泊発電所 3号炉 耐津波設計方針について (津波防護方針の検討状況及び指摘事項回答)

令和5年2月2日
北海道電力株式会社

1. 本日の説明事項

【取水路からの各流入経路に対する流入防止対策】

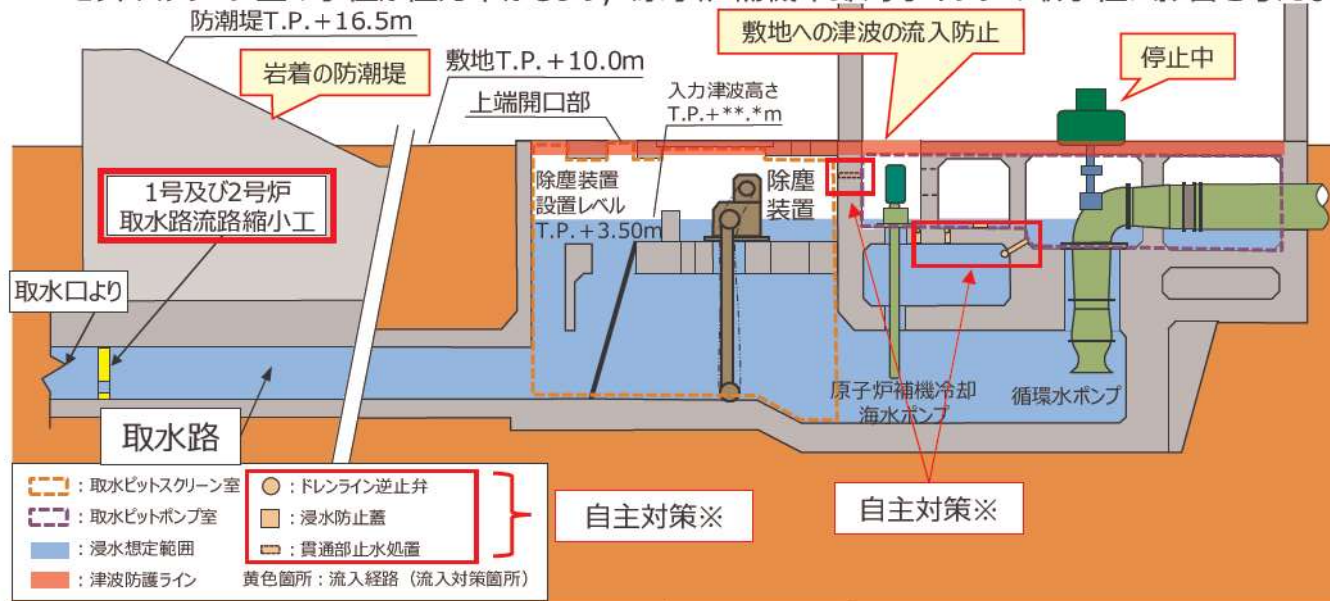
- 1号及び2号炉取水路から敷地地上部に津波が流入する可能性のある経路として、取水ピットスクリーン室の上端開口部、取水ピットポンプ室の壁面配管貫通部及び床面開口部がある。

- 1号及び2号炉の取水路内に1号及び2号炉取水路流路縮小工を設置し、流路を縮小することにより、津波が1号及び2号炉取水ピットスクリーン室等で敷地に到達しないようにすることで津波の流入を防止する。1号及び2号炉取水路流路縮小工は、3号炉新規制基準適合性審査における津波防護対策として、耐震性を確保するため防潮堤直下の取水路内に設置する。なお、1号及び2号炉取水路流路縮小工は、津波時に1号及び2号炉取水ピットスクリーン室の水位が極力下がるよう、原子炉補機冷却海水ポンプの取水性に影響を与えない範囲で流路を縮小する。

審査会合資料(令和4年9月29日)P.32図より、以下の対策を削除とした。

- ・1号及び2号炉取水ピットスクリーン室防水壁 (貫通部止水蓋, 水密扉含む)

以下の対策を追加した。

- ・1号及び2号炉取水路流路縮小工

【放水路からの各流入経路に対する流入防止対策】

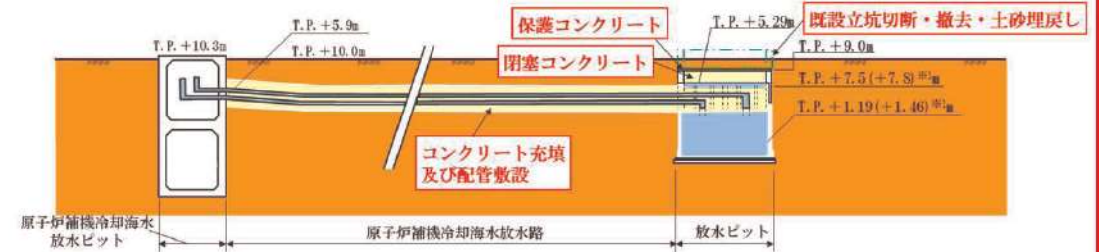
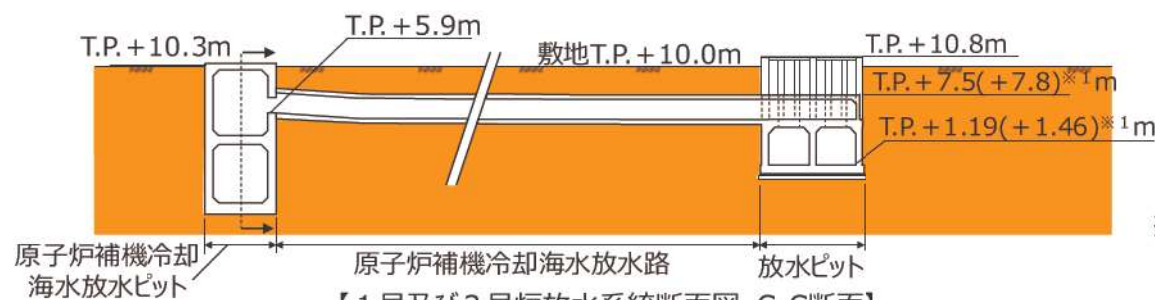
- 1号及び2号炉の放水ピットには，放水路のトレン分離用ゲート設置のための立坑及び上端開口部があり，1号及び2号炉の原子炉補機冷却海水放水ピットには，原子炉補機冷却海水系統配管が接続されており，配管内に津波が流入した場合にはラプチャディスクが作動して敷地へ津波が流入する可能性がある。

- 1号及び2号炉の放水路内に1号及び2号炉放水路逆流防止設備を設置し，津波時にフラップゲートが閉止することで放水路から敷地への津波の流入を防止する設計とする。1号及び2号炉放水路逆流防止設備は，3号炉新規規制基準適合性審査における津波防護対策として，耐震性を確保するため防潮堤直下の放水路内に設置する。

審査会合資料(令和4年9月29日)P32図より，以下の対策を削除した。

- ・コンクリート充填及び配管敷設
※海水戻り逆止弁含む
- ・保護コンクリート
- ・閉塞コンクリート
- ・既設立杭切断・撤去・土砂埋戻し

以下の対策を追加した。

- ・1号及び2号炉放水路逆流防止設備

【指摘事項 220929-05】

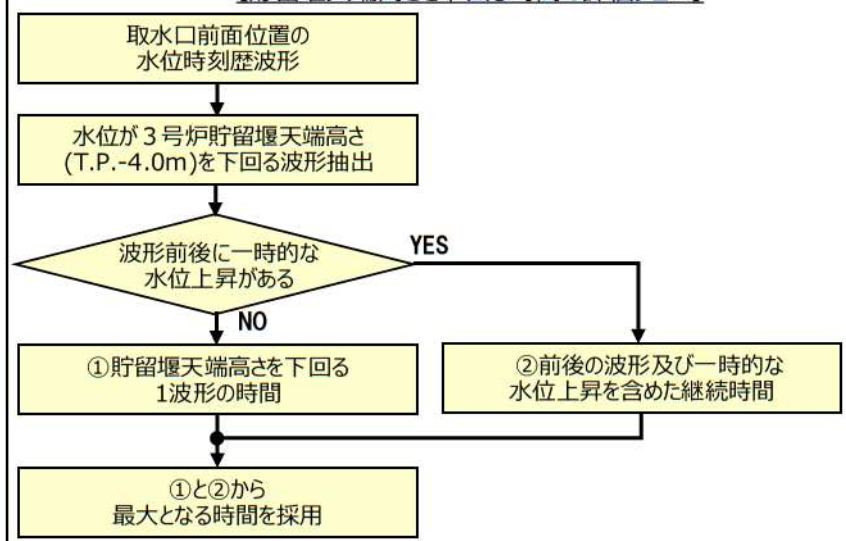
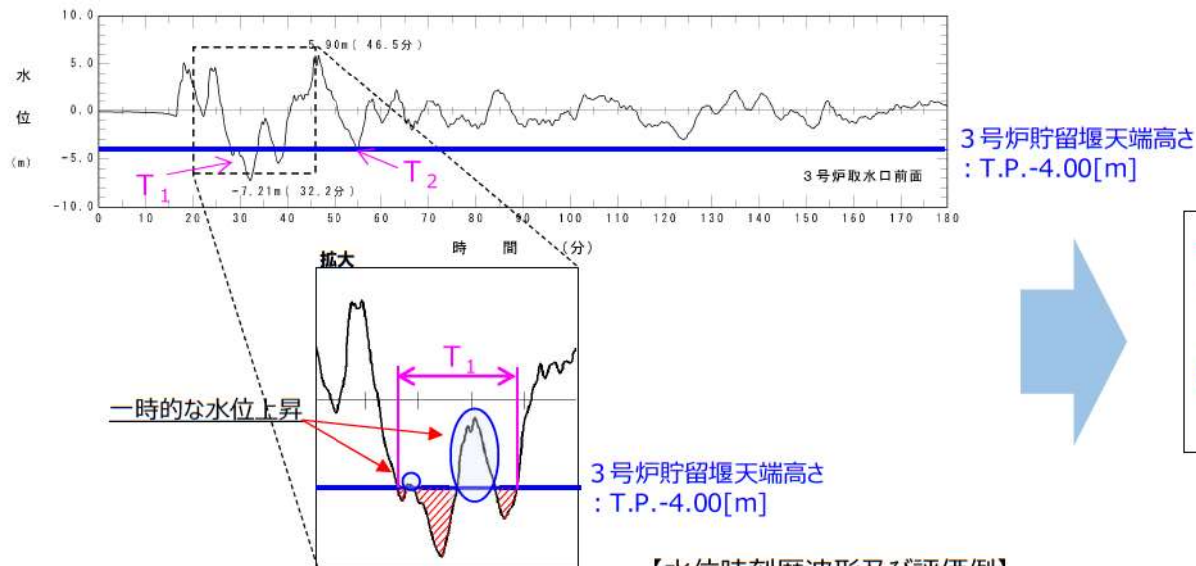
今後説明するとしている水位下降側の入力津波の設定における貯留堰高さを下回る時間の評価方針について、具体的な内容並びに評価の適用性及び妥当性を説明すること。

【回答】

【指摘事項 220929-06】

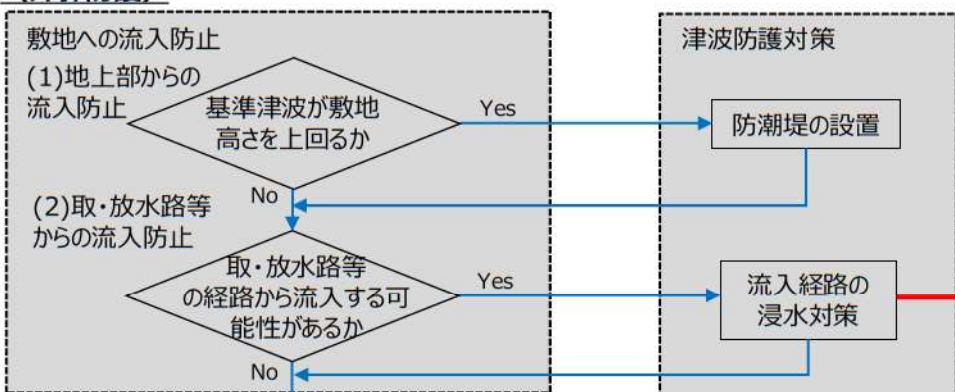
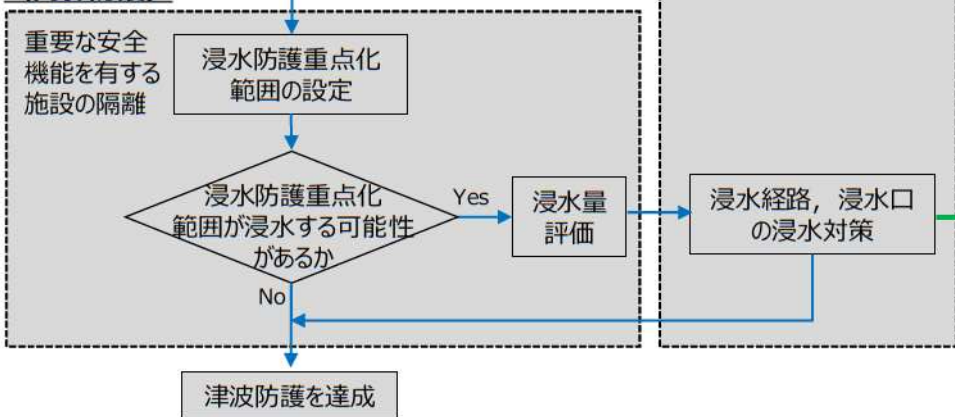
ID	指摘事項の内容	審査会合日	回答概要	回答頁
220929-06	防潮堤を除く津波防護対策（例えば、流路縮小工、原子炉補機冷却海水放水路内へのコンクリート充填及び配管敷設、既設立坑の上部開口部のコンクリートによる閉塞等）について、それぞれの対策の目的及び期待する役割を踏まえた施設区分の考え方並びに損傷モードを踏まえた許容限界の考え方を網羅的に整理して説明すること。	R4.9.29	津波防護対策として設置する津波防護施設（防潮堤を除く）及び浸水防止設備について、各対策の目的及び期待する役割を踏まえた施設区分の考え方並びに損傷モードを踏まえた許容限界の考え方を整理した。 また、P.20, 21に示すとおり今回の3号炉設置変更許可申請においては、1号及び2号炉の放水路に逆流防止設備を採用する予定であることから、原子炉補機冷却海水放水路内へのコンクリート充填及び配管敷設、既設立坑の上部開口部のコンクリートによる閉塞は3号炉設置変更許可申請において実施しないものの、1号及び2号炉の新規制基準適合に向けては引き続き適用に向けた検討を行う。	P.78～89
220929-07	防潮堤を除く津波防護対策（例えば、流路縮小工、原子炉補機冷却海水放水路内へのコンクリート充填及び配管敷設、既設立坑の上部開口部のコンクリートによる閉塞等）が既設の施設の機能に与える悪影響について、既設の施設が本来有する機能を明確にした上で説明すること。	R4.9.29	3号炉放水ピット流路縮小工に関して、流路縮小工設置による放水ピット上部面積縮小の影響や既設放水設備の放水性への影響、施設管理へ与える影響をご説明するにあたり、既設の施設が本来有する機能を確認するため、放水ピット寸法形状に関する建設時の設計経緯を調査しており、その整理に時間を要していることから、本指摘事項については次回会合にてご説明する。 また、P.20, 21に示すとおり3号炉設置変更許可申請においては、1号及び2号炉放水路に逆流防止設備を採用する予定であることから、原子炉補機冷却海水放水路内へのコンクリート充填及び配管敷設、既設立坑の上部開口部のコンクリートによる閉塞は3号炉設置変更許可申請において実施しないものの、1号及び2号炉の新規制基準適合に向けては引き続き適用に向けた検討を行う。	-

津波防護対策として設置する津波防護施設（防潮堤を除く）及び浸水防止設備について、各対策の目的及び期待する役割を踏まえた施設区分の考え方並びに損傷モードを踏まえた許容限界の考え方を整理した。

また、P.20, 21に示すとおり今回の3号炉設置変更許可申請においては、1号及び2号炉の放水路に逆流防止設備を採用する予定であることから、原子炉補機冷却海水放水路内へのコンクリート充填及び配管敷設、既設立坑の上部開口部のコンクリートによる閉塞は3号炉設置変更許可申請において実施しないものの、1号及び2号炉の新規制基準適合に向けては引き続き適用に向けた検討を行う。

【指摘事項 220929-08】

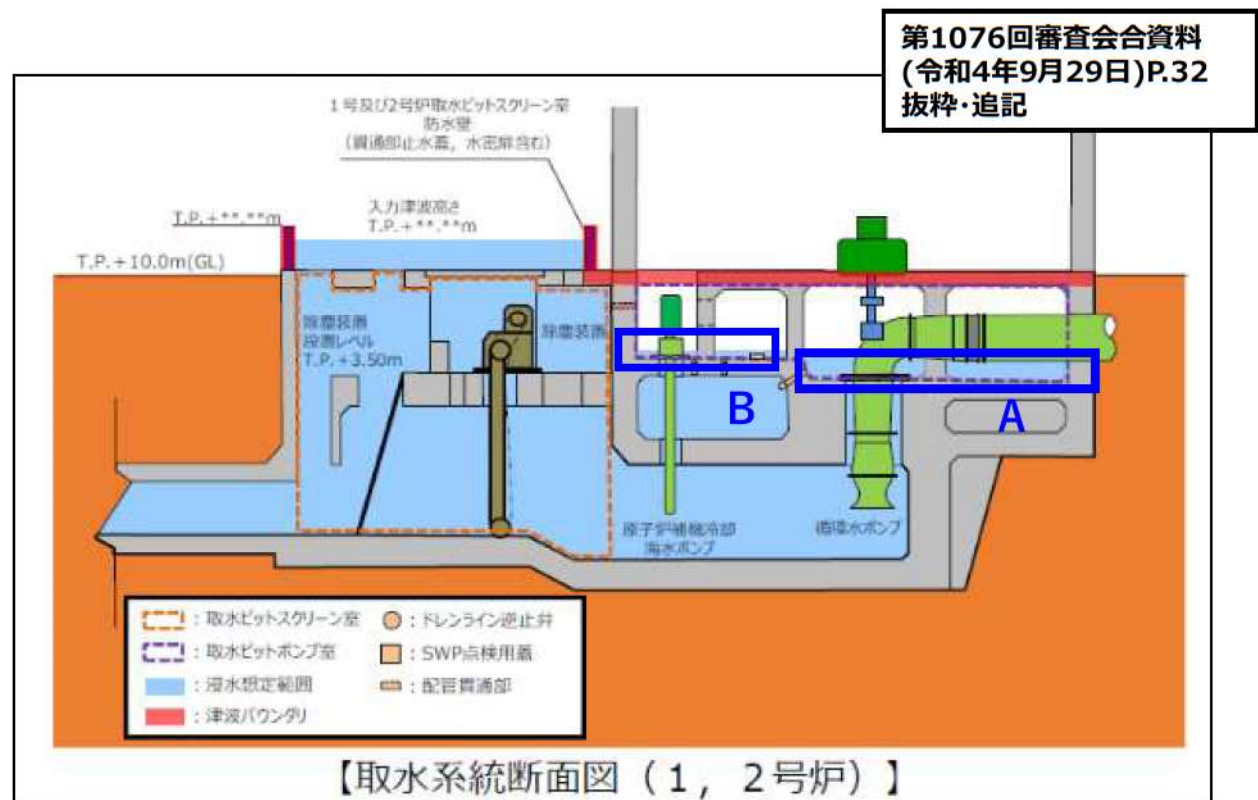
3号炉の耐津波設計における1, 2号炉取水ピットポンプ室の浸水想定範囲について、例えば、津波時に1, 2号炉の原子炉補機冷却海水ポンプの機能喪失を想定しているかなど、1, 2号炉のプラント状態との関係でどのように整理しているのか説明すること。

- 3号炉新規規制基準適合性審査における1号及び2号炉のプラントの状態を整理した上で、3号炉の耐津波設計における1号及び2号炉の原子炉補機冷却海水ポンプエリアの浸水想定範囲、1号及び2号炉の原子炉補機冷却海水ポンプの機能喪失の想定について整理した。
